改善箇所説明図

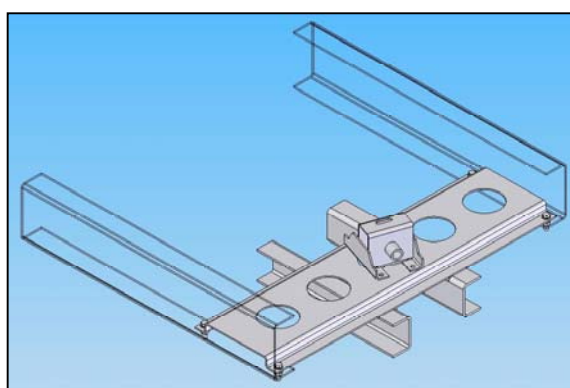
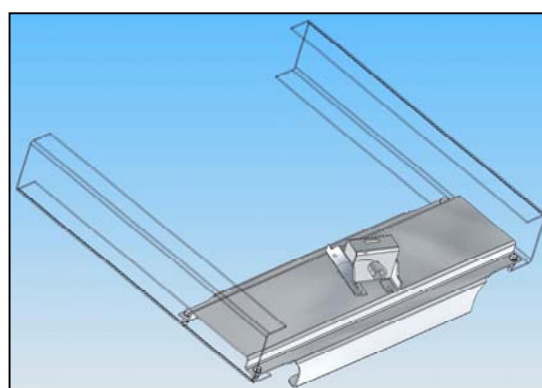
アーム式のテールゲートリフタ装着車両において、スペアタイヤ取り付け高さを下げるために取り付けしたスペーサの取り付け方法が不適切なため、走行振動の繰り返によりクロスメンバに亀裂が入り、最悪の場合、破断して脱落するおそれがある。

改善前形状

改善後形状

改善内容：当該車両のクロスメンバを対策品に交換する。
